Designation		QUADRALIS BBC PPA 8 BBC	
Modulation de la puissance		1,8 - 8,2 kW	
Puissance nominale (Pn)		8,0 kW	
Combustible autorisé		Granules bois Ø 6mm type NF, DIN, DINplus, ONorm, ENplus-A1	
N° Centre certificateur: 1625		N° enregistrement RRF 85 12 3109	
		Type référence 461.08	
		CO à Pn	
		CO à Pn mini	
Poussières: 5 mg/Nm3 à 13% O2		0,007%	
		0,01%	
Rendement:		90,30%	
		97,20%	
Distances minimales par rapport à des produits combustibles		côté: 10 cm	
		arrière: 5 cm	
		devant: 80 cm	
		Temp. fumées: 161 °C	
230 V ~ 50 Hz		Chauffage: 30 - 50 W	
		Allumage: 400 W	
Respecter les consignes de la notice Utiliser exclusivement les combustibles recommandés			
G000685			
N° appareil: 100020003 372012000256

Évolutions produits - Date d'application en production

1. Précautions à prendre pour la manipulation

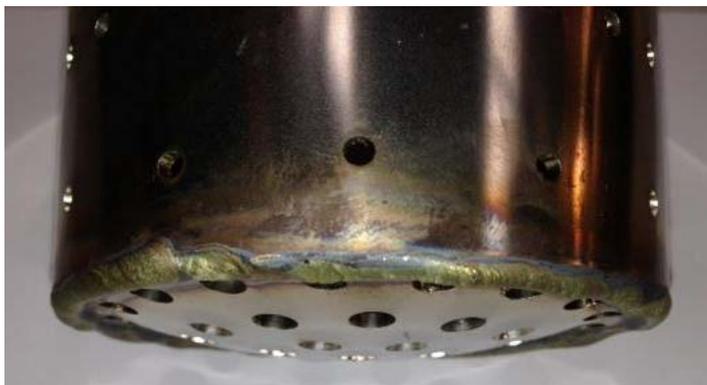
- Manipuler l'appareil avec des gants
- Porter une attention particulière à la façade : la peinture est particulièrement fragile, celle-ci ne durcit complètement qu'à la première mise en service. Le process de peinture sera rectifié à partir de juin 2014.
Eviter le contact entre la façade et des pièces d'habillement métalliques (bouton métallique, boucle de ceinture, montre bracelet...)
L'étiquette suivante est apposée sur l'appareil :

2. Nouveau pot de combustion

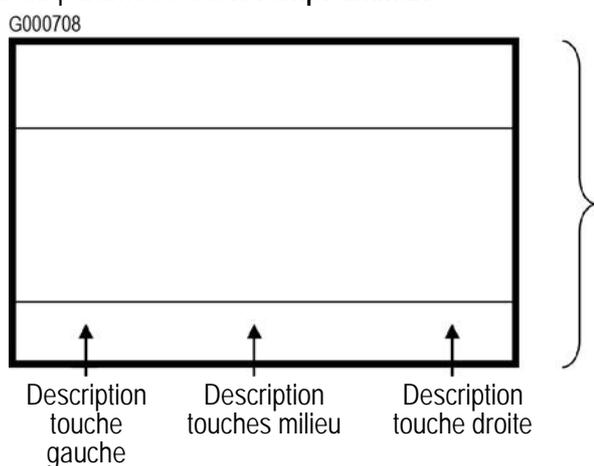
Un nouveau pot de combustion à fond convexe, plus résistant a été introduit en production, depuis mai 2013.
La référence à commander en pièces de rechange est inchangée : **300028849**.

- ▶ Important : En cas de remplacement du pot de combustion, mettre également à jour le paramètre **ConsTempFumMax**. comme décrit ci-après.
- ▶ Mise à jour du paramètre **ConsTempFumMax**.

- ▶ Accéder au niveau SAV, Pour cela :
 - Appuyer sur menu
 - Maintenir la touche ▲ enfoncée et appuyer en même temps 5 fois sur la touche ▼.
- ▶ La ligne **Servicemenu** s'ajoute à la liste affichée à l'écran.
- ▶ Sélectionner la ligne Servicemenu,
- ▶ Sélectionner la ligne Par.chauffe,
- ▶ Afficher le paramètre ConsTempFumMax et régler sa valeur à 240. Sauvegarder en appuyant sur **Enreg**.
- ▶ Sortir de ce menu en appuyant 2 fois sur la touche ◀,
- ▶ Sortir du niveau SAV, pour cela : Maintenir la touche ▲ enfoncée et appuyer en même temps 5 fois sur la touche ▼.
- ▶ La ligne Servicemenu ne s'affiche plus.

3. Nouveau moteur de vis et amélioration de la fixation

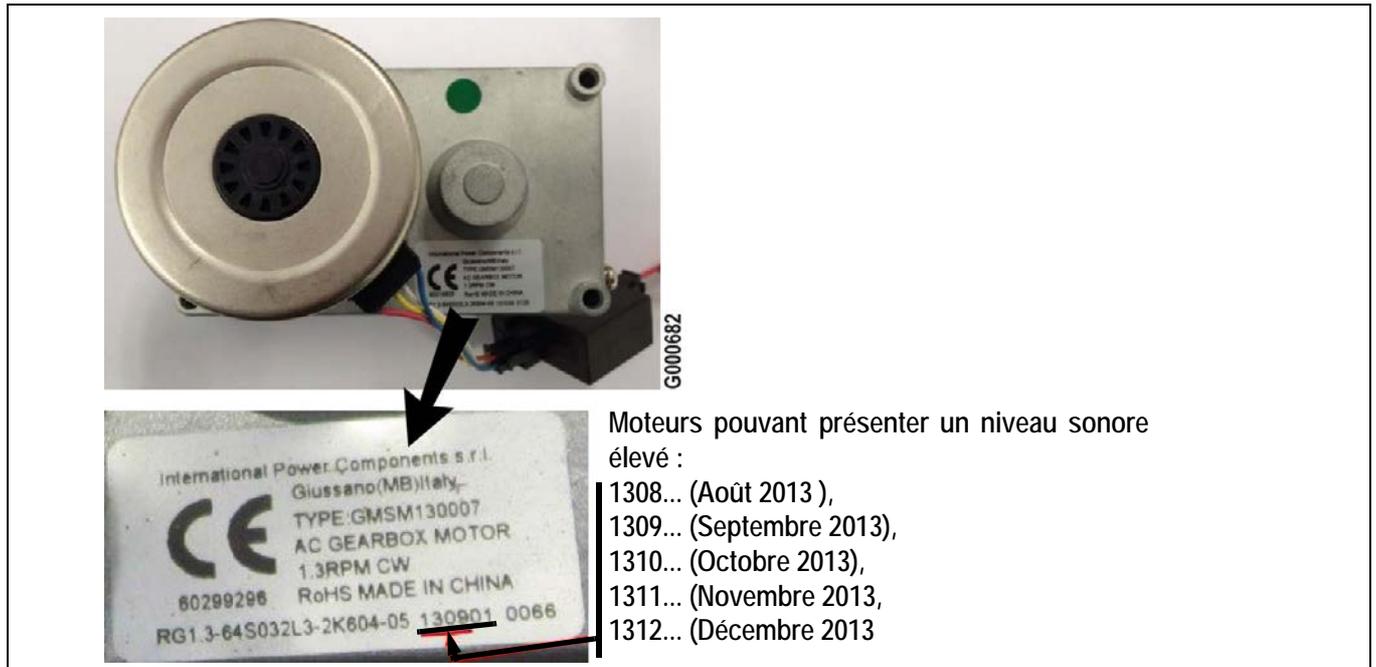
Un nouveau moteur de vis sans fin et une fixation de moteur améliorée sont appliqués en fabrication depuis janvier 2014, assurant un fonctionnement plus silencieux de l'appareil.

En cas de fonctionnement bruyant, remplacer le moteur par la version actuelle. Si le bruit persiste, utiliser le kit de fixation décrit ci-dessous.

Les appareils pouvant être concernés par les moteurs bruyants sont ceux dont le n° de série est compris entre 462013... et 522013... (Voir plaquette signalétique, ci-après).

La référence à commander en pièces de rechange est inchangée : 300028861 (sans kit de fixation).

■ Kit de fixation anti-bruit

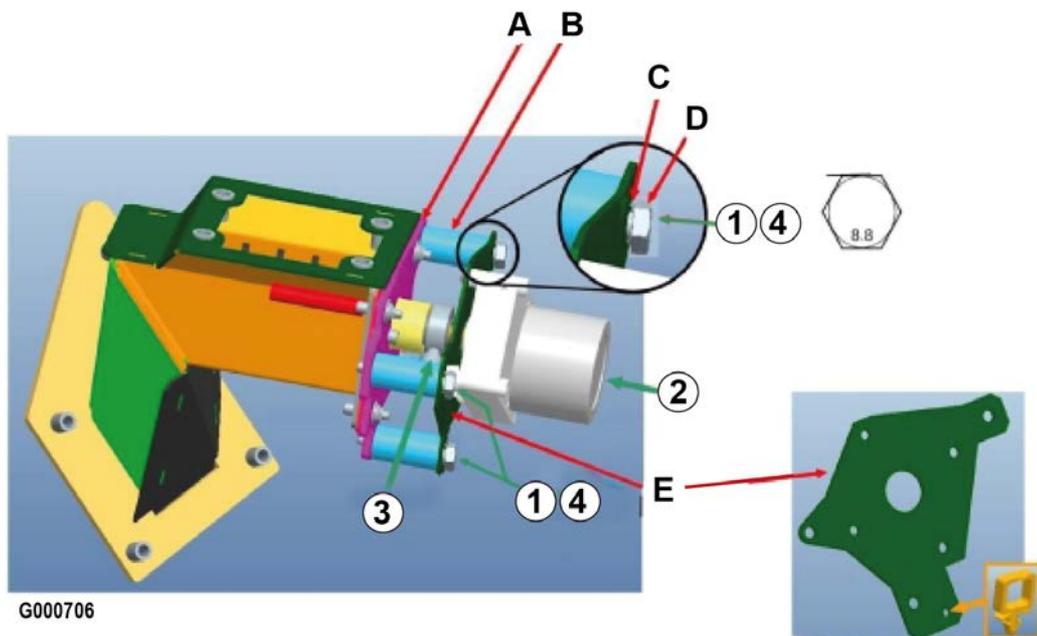
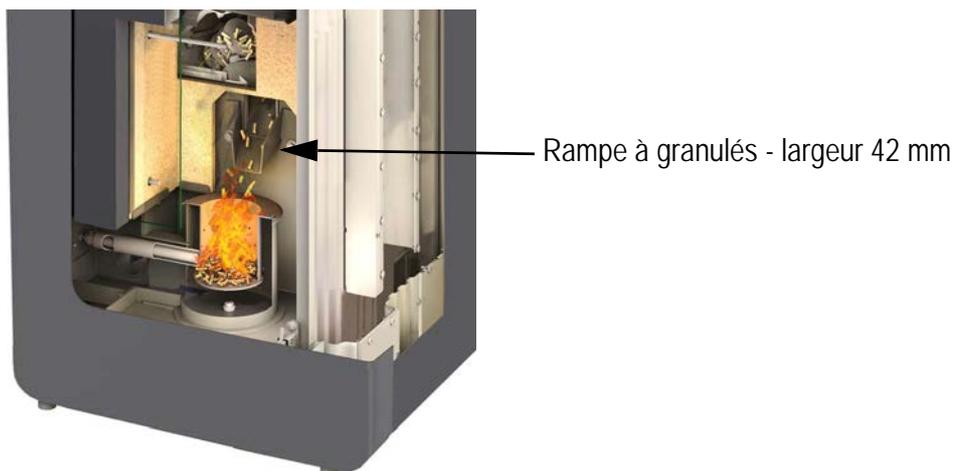
Si malgré le remplacement du moteur, le bruit persiste (moteur avec ancienne fixation), utiliser le kit de fixation livrable au CPR sous la référence 7620523 (Disponibilité en pièces de rechange, à partir de : Juillet 2014).

1. Fixer les 4 entretoises B + la plaque E + le support A à l'aide des 4 vis D (sans les serrer) + rondelles à dents C.
2. Mettre en place le moteur sur l'axe de la vis en appuyant fortement
3. Serrer la vis de blocage sur le méplat de l'arbre de transmission.
4. Terminer le serrage des 4 vis D.
